改善箇所説明図

基準不適合発生箇所

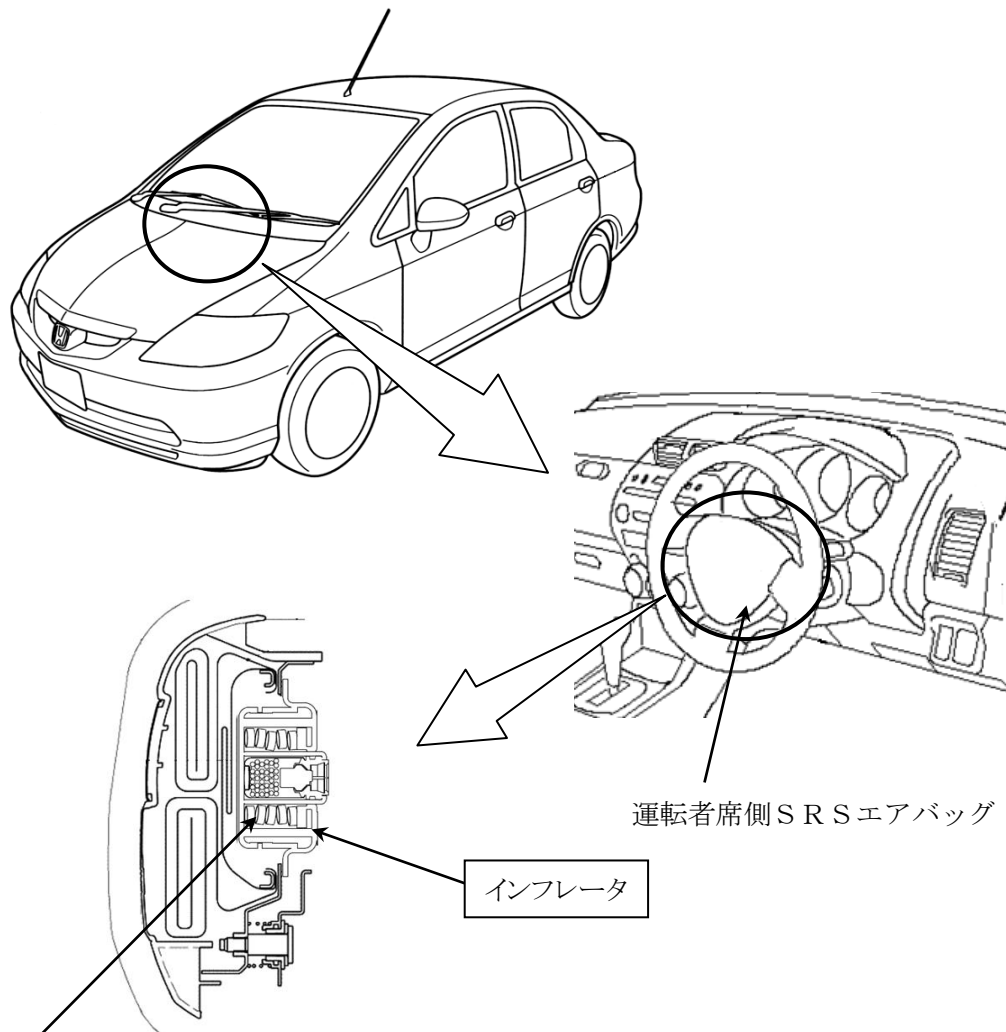
特定タイプの運転者席側SRSエアバッグのインフレーター（膨張装置）において、市場回収品を調査した結果、ガス発生剤の密度にばらつきが大きいものを確認した。このため、原因は判明していないが、エアバッグ展開時に正常に展開しないおそれがあることから、予防的措置として当該インフレーターを新品に交換する。

全車両、予防的措置として、平成27年5月14日付け、届出番号「外-2173」に含め、運転者席側SRS用エアバッグインフレーターを年式の古いものから新品と順次交換、回収して原因調査を実施する。

注： は交換部品を示す。

識別：運転者席側ドアストライカー下部ボルト頭部に黄色ペイントを塗布する。
